SERVICE INFO – INA 0120

Οπτικές διαφορές στο ωστήριο 422 0236 10

Audi:	A3
Seat:	Leon, Mii
Škoda:	Citigo, Octavia
VW:	Golf VII, Jetta III, Up
Κινητήρες:	1.0, 1.0 EcoFuel, 1.2 TSI, 1.4 TSI, 1.4 TSI Hybrid
Κωδικός ανταλλακτικού:	422 0236 10
Κωδικοί OE:	04E 109411 H 04E 109411 J

Εικόνα 1: Έκδοση 1

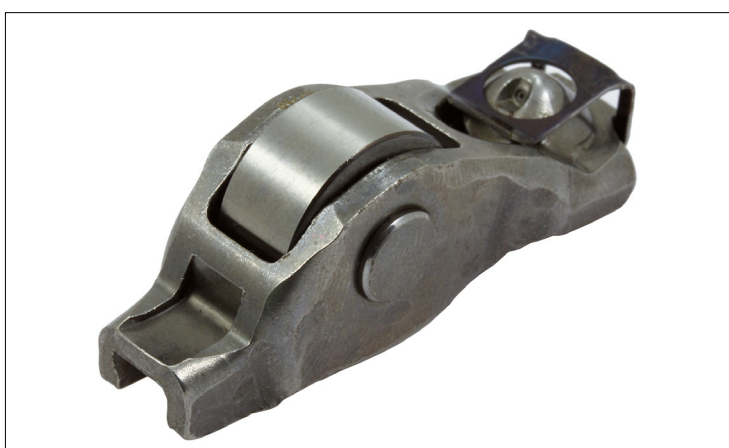
Στους κινητήρες που αναφέρονται παραπάνω μπορούν να εγκατασταθούν δύο διαφορετικοί τύποι ωστηρίων (εικόνα 1 και 2). Διαφέρουν μόνο οπτικά μεταξύ τους και ανταποκρίνονται πλήρως στις τεχνικές προδιαγραφές.

Για το λόγο αυτό, η Schaeffler προσφέρει μόνο τον τύπο ωστηρίου στην εικόνα 1 με αριθμό εξαρτήματος 422 0236 10.

Η αντικατάσταση πρέπει να γίνεται πάντα ανά σετ!
Ως βασικό μέτρο, όλα τα ωστήρια στον κινητήρα πρέπει να αντικαθίστανται ταυτόχρονα. Για την αποφυγή αλλεπάλληλων επισκευών και περιττών εξόδων, συνίσταται η ταυτόχρονη αντικατάσταση του ωστηρίου και του στοιχείου αντιστάθμισης διάκενου βαλβίδας.
